Service information

Generic	WorX 125 ccm	Karburator	ID: 2015-01G
---------	--------------	------------	--------------

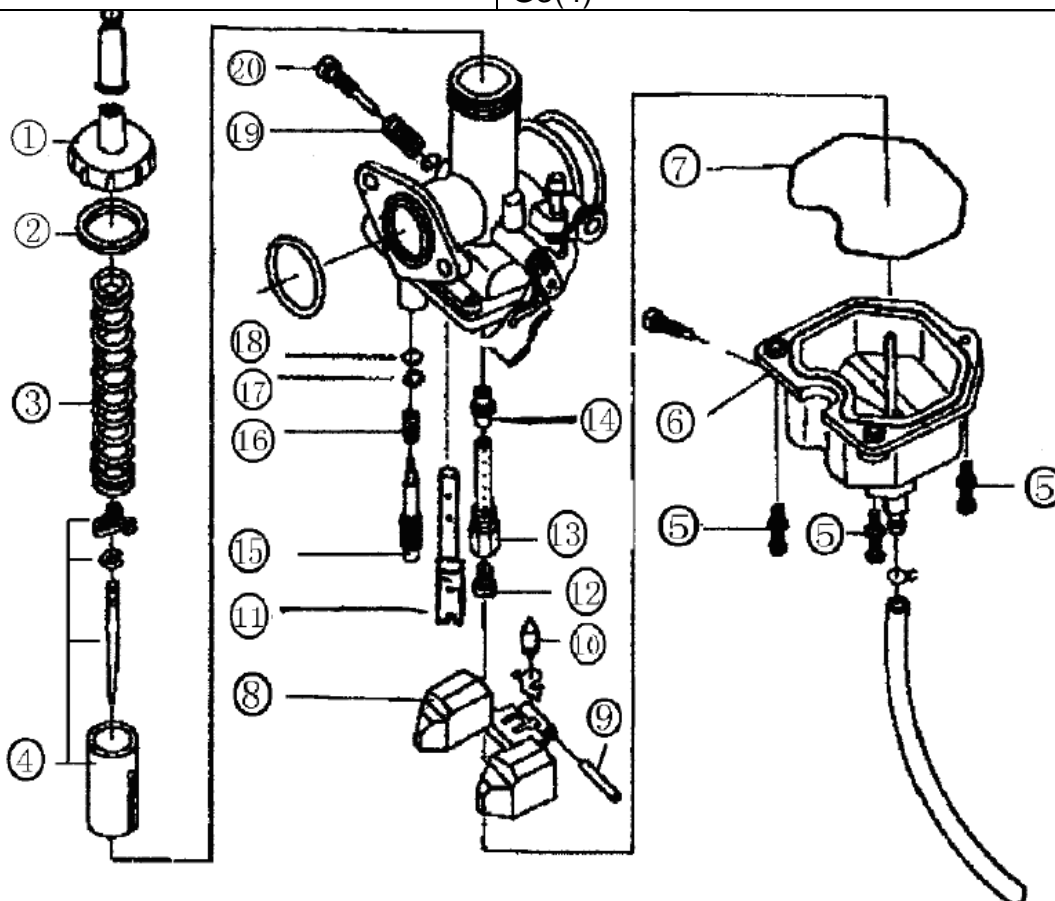
Der kan forekomme problemer med køretøjet går i stå ved nedbremsning til standsning. Problemet kan være for mager blanding eller tilsodet tændrør.

Der kan med fordel isættes Iridium tændrør. (soder aldrig til).

Blandings skrue(20) justeres og hoveddyse udskiftes(12) eller rives op. Nålen indstilles til G3(4)

Der skal benyttes 1 stk(12) 105 dyse (resnr 225110), 1. stk NGK DR8EIX tændrør (resnr. 215022)
